Référence : 92201802-FA

Notification d'information de sécurité - Information importante relative à un dispositif médical
Dispositif suture Capio™ (SLIM, Standard, Open Access, RP)
Uphold LITE avec système de support vaginal Capio™ SLIM
Kit de réparation du plancher pelvien Pinnacle™ Anterior
Pinnacle LITE Posterior avec Kit de réparation du plancher pelvien Capio SLIM

Recherche des causes profondes :

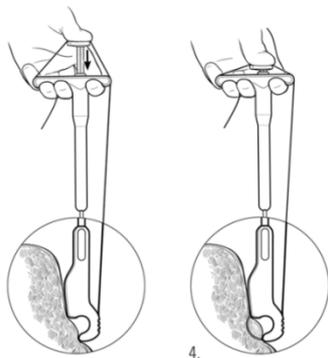
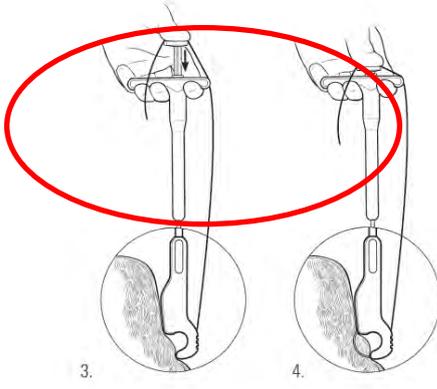
Si la suture Capio ou le système de dilatation du kit de réparation du plancher pelvien est soumis à une contre-traction excessive pendant le déploiement, il peut en résulter une interaction entre la suture et le chargeur Capio qui peuvent endommager la suture et provoquer le détachement des aiguilles. Les tests ont confirmé que de plus grandes quantités de contre-traction (tension) exercées sur la suture Capio ou sur l'ensemble du kit de réparation du plancher pelvien pendant le déploiement contribuent à augmenter la probabilité de dommages subis par la suture Capio et le détachement potentiel des aiguilles Capio.

Sur la base de nos recherches et de nos tests, le mode d'emploi des produits suivants sera mis à jour pour refléter la technique suivante :

<p>Remarque : Lors du chargement d'une aiguille dans le dispositif, vérifiez que l'aiguille est correctement positionnée dans le chargeur. La pointe de l'aiguille ne doit pas dépasser de l'extrémité du dispositif Capiro.</p>	<p>Remarque : Lors du chargement d'une aiguille du bras dans le dispositif, vérifiez que l'aiguille est correctement positionnée dans le chargeur. La pointe de l'aiguille ne doit pas dépasser de l'extrémité du dispositif Capiro.</p>

Conseils relatifs à la technique de déploiement de la gamme de produits Capiro	
Mode d'emploi <i>existant</i> de la gamme de produits Capiro	Mode d'emploi mis à jour de la gamme de produits Capiro
	 <p>Évitez toute contre-traction excessive qui entraverait le déplacement libre de la suture pendant le déploiement</p>
<p>Conseil relatif à la technique dans le mode d'emploi existant : « Pendant l'utilisation, maintenir la suture avec le pouce pour conserver une tension (de l'aiguille) adéquate dans le chargeur. »</p>	<p>Conseil relatif à la technique dans le mode d'emploi mis à jour : Exercer une légère contre-traction sur la suture pendant le positionnement de la pointe Capiro afin de maintenir la position de l'aiguille dans le chargeur. Éviter toute contre-traction excessive sur la suture car cela pourrait endommager la suture pendant le déploiement. Remarque : La technique pour maintenir une légère contre-traction sur la suture consiste à exercer une tension sur la suture tout juste suffisante pour maintenir l'aiguille dans le chargeur. Une contre-traction excessive consisterait à empêcher le déplacement libre de la suture pendant le déploiement.</p>

<i>Mode d'emploi existant</i> du kit de réparation du plancher pelvien	<i>Mode d'emploi mis à jour</i> du kit de réparation du plancher pelvien
	 <p data-bbox="970 730 1235 808">Éviter toute contre-traction excessive qui empêcherait le système de dilatation de se déplacer librement pendant le déploiement</p>
<p data-bbox="108 842 730 904">Pas de conseil relatif à la technique dans le mode d'emploi existant</p>	<p data-bbox="753 842 1410 904">Conseil relatif à la technique dans le mode d'emploi mis à jour :</p> <p data-bbox="753 909 1410 1106">Exercer une légère contre-traction sur l'ensemble de treillis pendant le positionnement de l'extrémité du Capio afin de maintenir la position de l'aiguille dans le chargeur. Éviter toute contre-traction excessive sur le système de dilatation car cela pourrait endommager sa suture pendant le déploiement.</p> <p data-bbox="753 1111 1442 1308">Remarque : La technique pour maintenir une légère contre-traction sur le système de dilatation consiste à exercer une tension sur la suture tout juste suffisante pour maintenir l'aiguille dans le chargeur. Une contre-traction excessive consisterait à empêcher l'ensemble de treillis de se déplacer librement pendant le déploiement.</p>
